改善箇所説明図

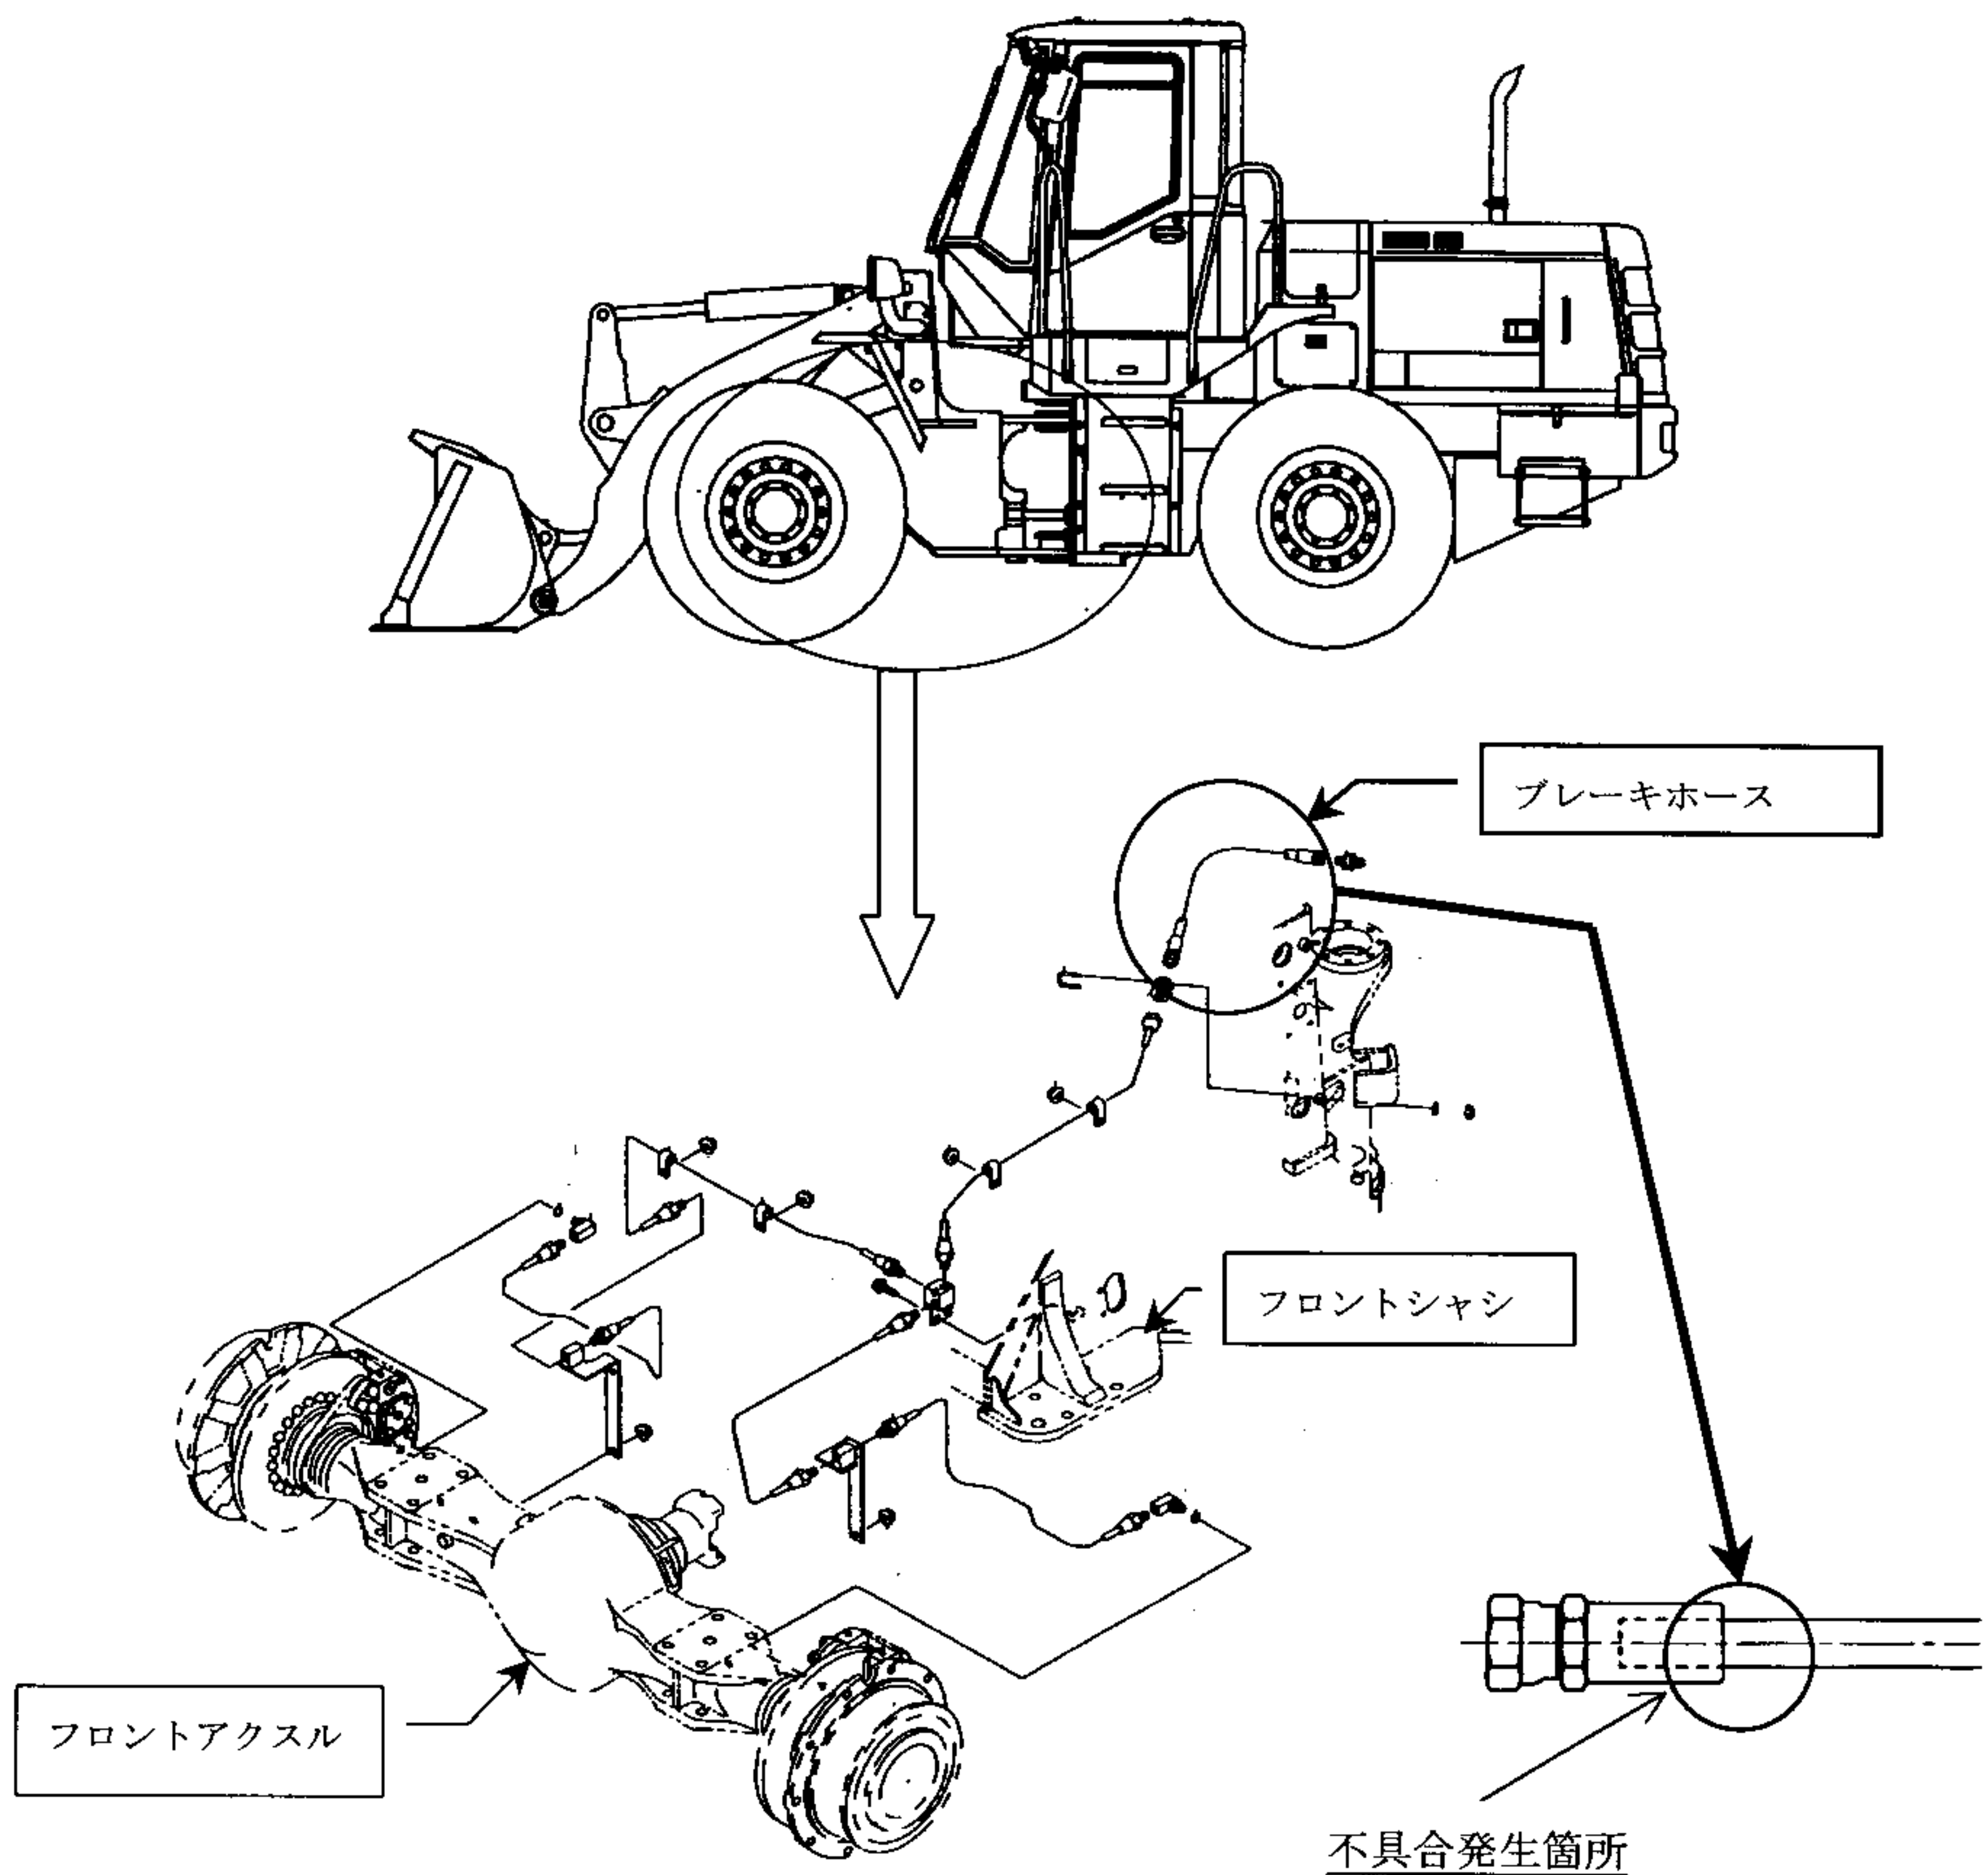
制動装置において、ブレーキホースの強度が不足しているため、ホースかしめ部より油漏れが発生し、最悪の場合、ブレーキ油量・油圧警告灯が点灯するとともに制動力が低下するおそれがある。

全車両、ブレーキホースを良品と交換する。
